Waterschap Zeeuwse Eilanden

onderwerp : natuurbeschermingswetvergunning dijkvak Haven De Val

Onderwerp:
Toetsing aanpassing werkzaamheden dijktraject Haven de Val

Kenmerk:
PZDB-B-10064

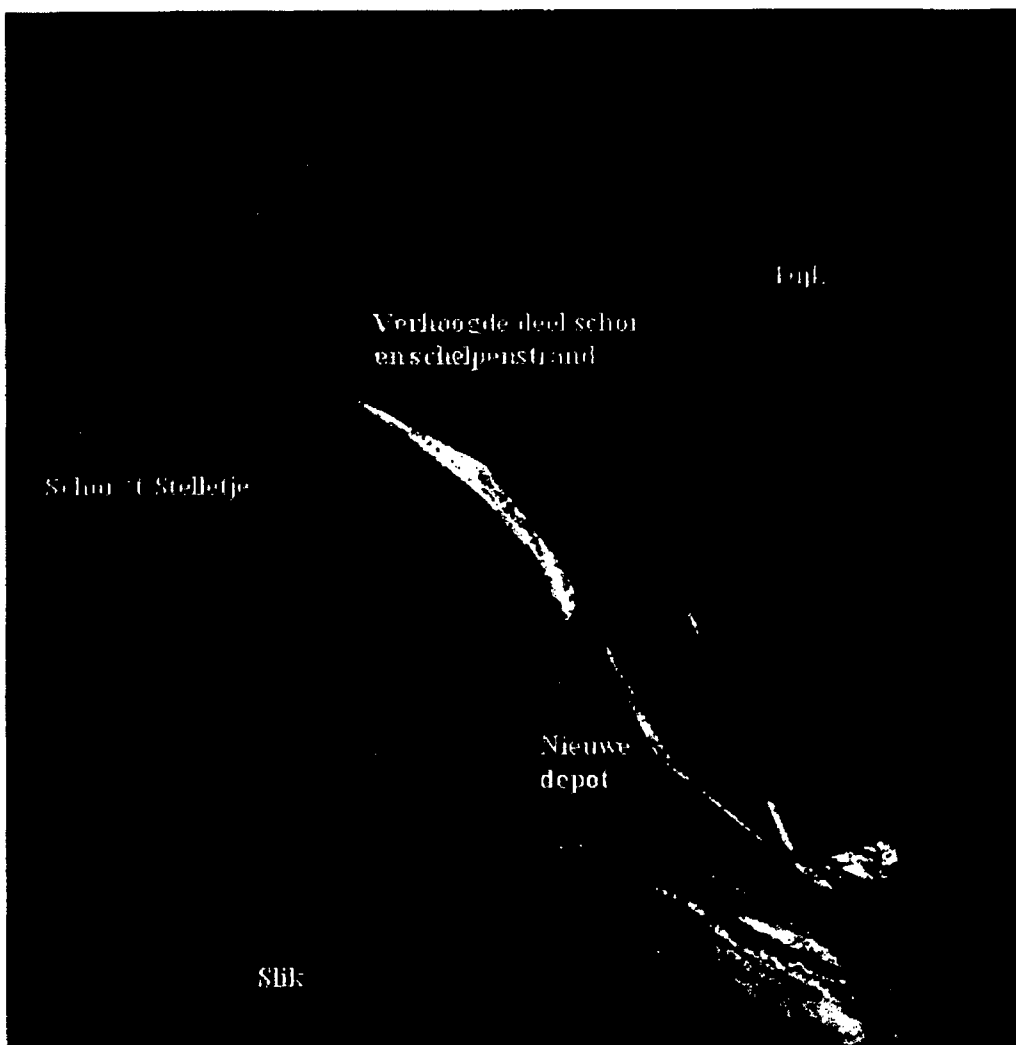
Omdat het schor hoger ligt, moet de aannemer dieper graven om de teen van de dijk vrij te krijgen. Hierdoor komt 985 m² meer zand vrij dan was voorzien. Omdat dieper gegraven moet worden en meer zand vrijkomt, is een werkstrook van 15 m nodig. Als de aannemer het zand op een andere plaats kwijt kan, is een versmalling van de werkstrook tot 10 m reëel.

Het voorstel is om het zand tijdelijk op de slaan op een aan het schor grenzend onbegroeid schelpenstrandje. Naast het voordeel van een smallere werkstrook scheelt dit ook eventuele transportbewegingen naar een verder gelegen depot. Door het toepassen van de hier voorgestelde werkwijze blijft de schade aan het hoger gelegen deel van het schor en de groeiplaatsen van zeekool beperkt.

- Groen: deel waarbinnen een werkstrook van 10 m wordt gehanteerd. Uit dit deel komt extra grond vrij vanwege de verhoogde ligging van het schor.
- Blauw: tijdelijk depot voor de grond die vrijkomt uit het verhoogde deel van het schor.
- Rood: Geen opslag van vrijgekomen grond; ook niet betreden of berijden met materieel; dit geldt overigens niet alleen voor het hooggelegen deel van het schor (rode deel) maar ook voor de rest van het voorland buiten het depot.

- De werkstrook op het verhoogde deel van het schor tussen dp 260 en 261 is maximaal 10 meter breed vanuit de waterbouwkundige teen van de dijk. Het afzetten van de strook gebeurt met staken om de 50 m. Aan de staken zit rood-wit lint gebonden.
- De grond wordt in een tijdelijk depot op het onbegroeide deel van de schelpenbank gezet. Het depot wordt ook vooraf met staken met rood-wit lint afgezet.
